件名：504206-0008 巻き不具合

発生ロットNo. ①80226TA78-16 ②80228TA78-25

# 504206-0008リール状態

巻き緩み

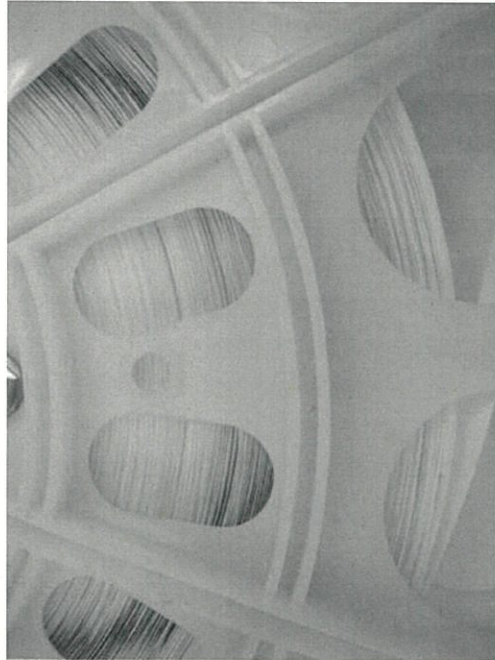
- ①最外周側の製品で変形が発生し、巻き緩みと製品が上下にずれていることが確認されました。
- ②外周側の製品で変形が発生し、巻き緩みと製品が上下にずれが確認され、さらにリールの外周側でリール幅が広いことが確認されました。  
※リール幅 16mm のところ 19mm。別紙資料参照ください。

- ①製品を巻き取り際に、リールの中で下摺りになっていなかったことで上下にずれが発生し、モレックス様でのご使用中に巻き緩みが発生したと考えられます。  
加工当日の他のリールでは問題ないことで、巻き取り条件には問題ないと考えますが、リールを置くテーブルの高さが僅かにずれていた可能性があり、製品がリール内で上下にずれやすくなったと推測されます。
- ②リール幅の広がり、外周側全体に広がっていたものではなかったことで、確認が不十分となり、そのまま使用していました。その後、モレックス様にてご使用中に外周側の製品で巻きずれが起きてしまい、巻き緩みが発生したと考えられます。

- ①テーブルの高さを再度確認して、巻き取り時に製品が下摺りになるように致します。  
4月10日まで実施
- ②外周バンドを巻く際に、リールとバンドの隙間を確認して、明らかに隙間が生じていた場合、リールを交換して巻き直しを行います。  
4月10日より実施

リール幅広い

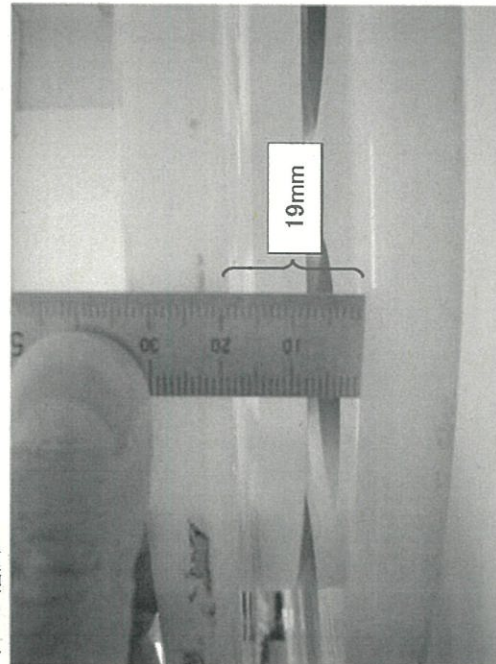
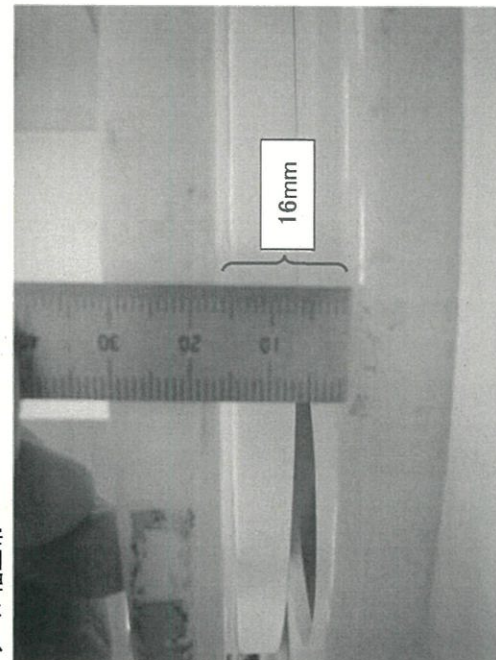
リール外周部において、リール幅が広い箇所が見られた。
